Dato: 13.10.2017
Til: Postmottak Karmøy kommune
Kopi til: Marit Synnøve Vea (Karmøy kommune), Dagfinn Skre (Kongsgårdprosjektet Avaldsnes), Atle Omland (Riksantikvaren), Riksantikvarens postmottak, NIKU Arkiv
Fra: Egil Lindhart Bauer
Emne: Tillegg til «Plan for sikring og konservering av middelalderruin, Avaldsnes, Karmøy kommune», datert 6.4.2017
Ref: 611/17/554.2/ELB

Notat – rev. etter hørings svar fra Riksantikvaren (ref. 07/02936-72)

Figur 4: Eksempel på tilføring av heller og etablering av dreneringsgrøft i korsgang i Halsnøy kloster. Figur: Regin Meyer/NIKU.

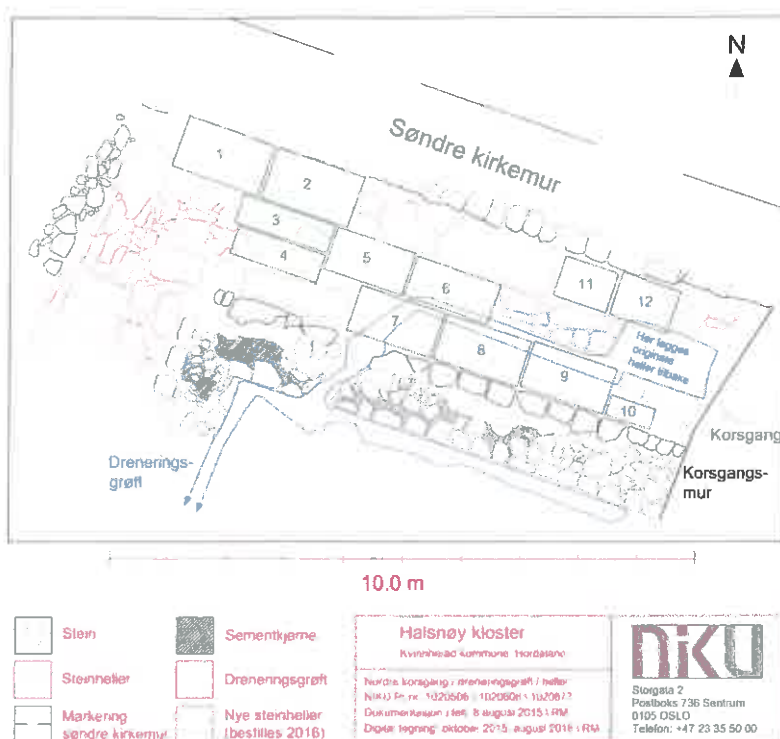
Som omtalt i den opprinnelige planen, bør det etableres drenering i det konserverte anlegget. Under sørligste vegg i kjellerrommet i område 1 er det antakelig tilstrekkelig drenering som del av det eksisterende anlegget, men det bør etableres drenering i de andre rommene. Drenering kan eventuelt oppnås ved å bore gjennom nedre del av murveggene. Dreneringen må sees i sammenheng med konservering og eventuell rekonstruksjon av gulvheller. Det antas at alle gulvlag fjernes under utgravning, men opprinnelig gulvnivå bør gjenskapes. Gulvnivået i det konserverte anlegget bør anlegges med steinheller på grus eller kun grus.

Det må medregnes kostnader til nye gulvheller dersom eventuelle originale heller ikke kan brukes, noe mottatte statusrapporter underveis i utgravningen tyder på. Eventuelle nylagte gulvheller må tas opp jevnlig for å rense under. Det vil fort komme vannbåren organisk materiale ned i grusen. Grusen må dermed også renses eller skiftes ved behov. Kostnadene til gulvheller eller grus, samt arbeid forbundet med legging/påfylling avhenger av materiale, metode og omfang. Det finnes sammenligningsgrunnlag for legging av gulvheller fra Halsnøy kloster (se Figur 3 og Figur 4). Her ble det lagt tolv store heller sammen med originale gulvheller. De nye skiferhellene er Oppdalskifer, og kostnaden for samtlige tolv var Kostnad for eventuelle gulvheller i Avaldsnes-ruinen vil avhenge av steintype, helletykkelse, areal som skal dekket, og kostnader til å legge hellene. Dersom det må bestilles heller av spesifikke dimensjoner for å tilpasse dem til eventuelle brukbare, originale heller, vil dette medføre større kostnader for materialer.

- 1 lengde 1.55, bredde 0.9
 - 2 lengde 1.55, bredde 0.9
 - 3 lengde 1.65, bredde 0.5
 - 4 lengde 1.55, bredde 0.5
 - 5 lengde 1.40, bredde 0.75
 - 6 lengde 1.50, bredde 0.7
 - 7 lengde 1.50, bredde 0.8
 - 8 lengde 1.50, bredde 0.8
 - 9 lengde 1.50, bredde 0.8
 - 10 lengde 0.8, bredde 0.35
 - 11 lengde 0.95, bredde 0.7
 - 12 lengde 1.05, bredde 0.75
- Tykkelse (alle): 5-6 cm
